再処理施設、廃棄物管理施設、
加工施設(濃縮)、廃棄物埋設施設、
加工施設(MOX)保安規定(変更)認可申請書
審査資料
(コメント回答)

2020年8月17日
日本原燃株式会社

原子力規制における検査制度の見直しに伴う保安規定(変更)認可申請【再処理施設、廃棄物管理施設、加工施設(濃縮)、廃棄物埋設施設、加工施設(MOX)】
に係る審査会合コメントリスト

廃棄物埋設施設 施設管理の補正方針について

●■▲:JEAC4209-2016 MC-4「保守管理」の【解説4】に示す3つのPDCAサイクルに相当する。
 図-1 施設管理の基本フロー

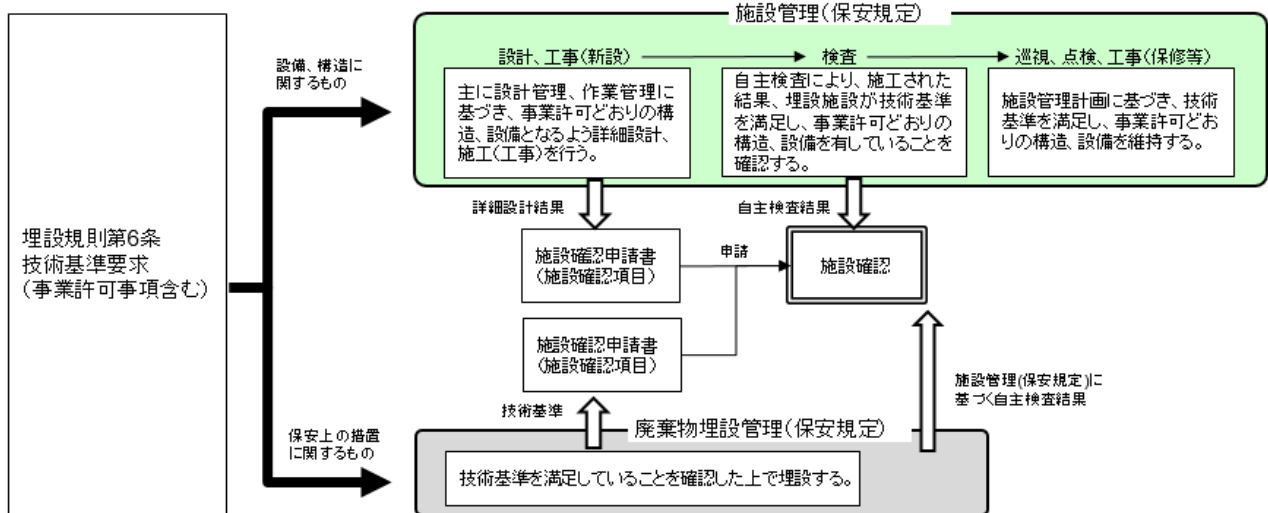
保安規定では左記「施設管理の基本フロー」（審査会合資料 2-1 参照）のうち、①施設管理方針の策定、②施設管理目標の設定、⑧施設管理実施計画の策定、⑨施設管理の実施、⑩施設管理の結果の確認評価、⑬施設管理の有効性評価に該当する項目を規定し、それ以外は下位文書に記載するとしていた。

「施設管理の基本フロー」に記載した項目はすべて保安規定に記載する。（赤枠範囲を追記する。）

図1 プロセス関連図(第6条 4.1 関係)

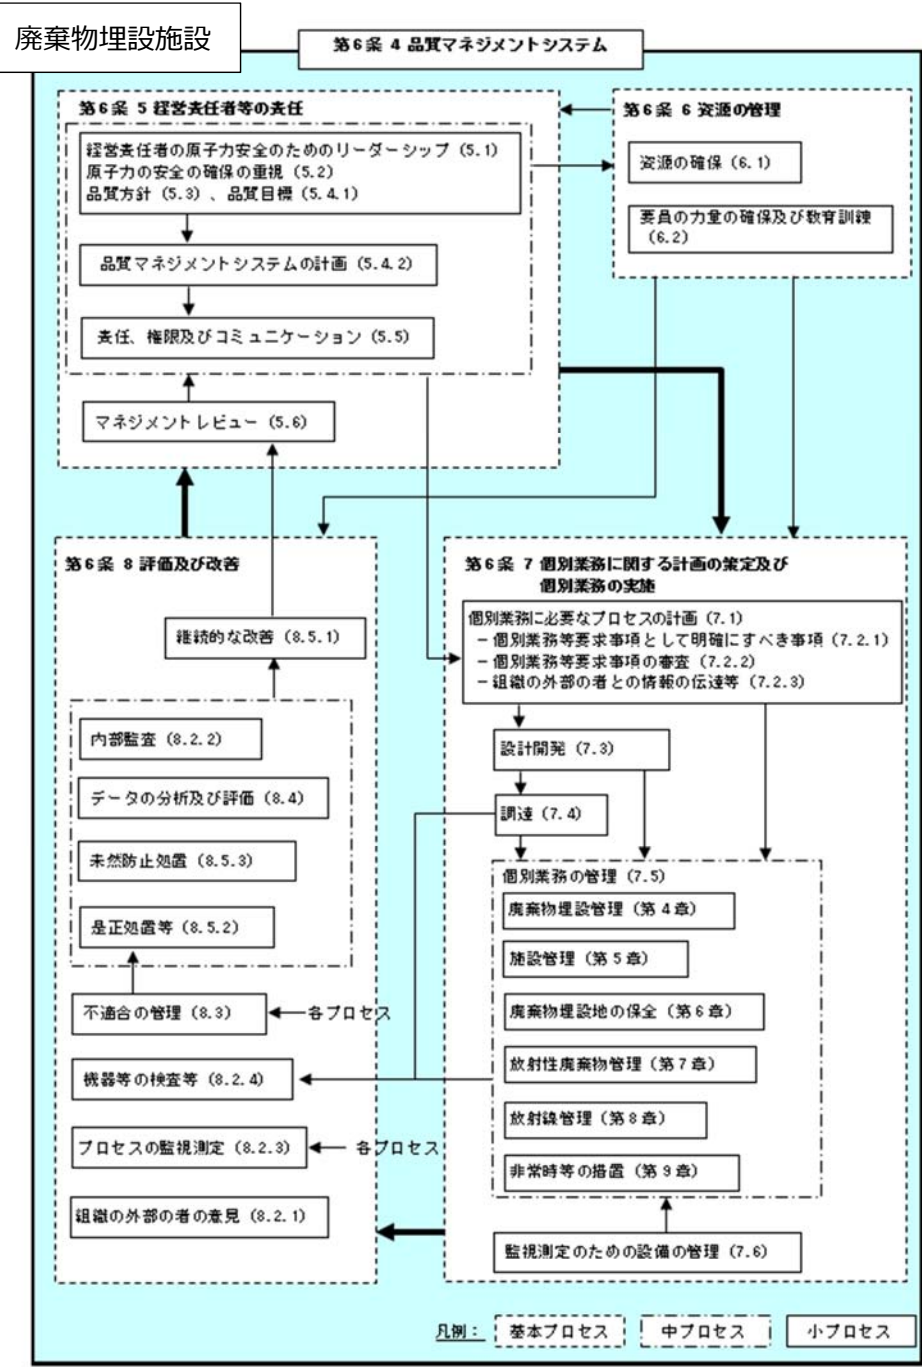
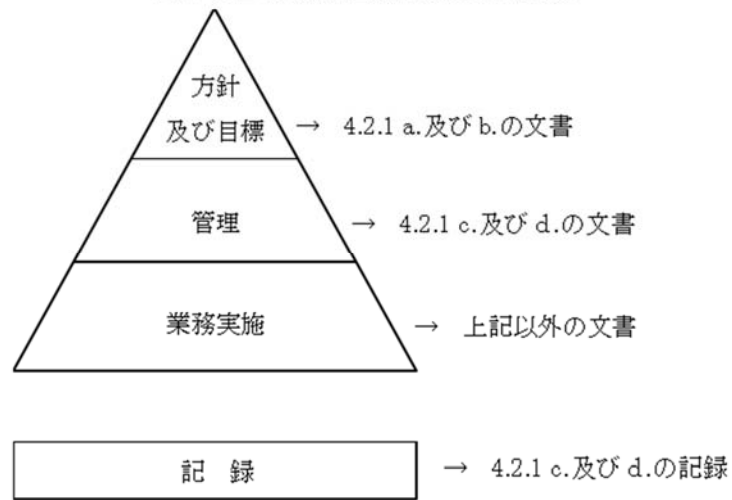
30.	4.1 品質マネジメントシステムに係る要求事項 (4) b.プロセスの順序及び相互の関係(組織内のプロセス間の相互関係を含む。)を明確にすること。プロセス関連図を図1に示す。	4.1 品質マネジメントシステムに係る要求事項 (4) b.プロセスの順序及び相互の関係(組織内のプロセス間の相互関係を含む。)を明確にすること。プロセス関連図を図1に示す。	4.1 品質マネジメントシステムに係る要求事項 (4) b.プロセスの順序及び相互の関係(組織内のプロセス間の相互関係を含む。)を明確にすること。プロセス関連図を図1に示す。	4.1 品質マネジメントシステムに係る要求事項 (4) b.プロセスの順序及び相互の関係(組織内のプロセス間の相互関係を含む。)を明確にすること。プロセス関連図を図1に示す。	4.1 品質マネジメントシステムに係る要求事項 (4) b.プロセスの順序及び相互の関係(組織内のプロセス間の相互関係を含む。)を明確にすること。プロセス関連図を図 6-1 1に示す。	施設間で記載の整合が図られていなかった箇所 加工施設(MOX)において、図番号の補正予定箇所を7/7 ページに示す。

42.	4.2.1 一般 組織は、保安活動の重要度に応じて、次に掲げる文書を作成し、当該文書に規定する事項を実施する。品質マネジメントシステムの文書の構成概念図を図2に示す。	4.2.1 一般 組織は、保安活動の重要度に応じて、次に掲げる文書を作成し、当該文書に規定する事項を実施する。品質マネジメントシステムの文書の構成概念図を図2に示す。	4.2.1 一般 組織は、保安活動の重要度に応じて、次に掲げる文書を作成し、当該文書に規定する事項を実施する。品質マネジメントシステムの文書の構成概念図を図2に示す。	4.2.1 一般 組織は、保安活動の重要度に応じて、次に掲げる文書を作成し、当該文書に規定する事項を実施する。品質マネジメントシステムの文書の構成概念図を図2に示す。	4.2.1 一般 組織は、保安活動の重要度に応じて、次に掲げる文書を作成し、当該文書に規定する事項を実施する。品質マネジメントシステムの文書の構成概念図を図 6-2 2に示す。	施設間で記載の整合が図られていなかった箇所 加工施設(MOX)において、図番号の補正予定箇所を7/7 ページに示す。
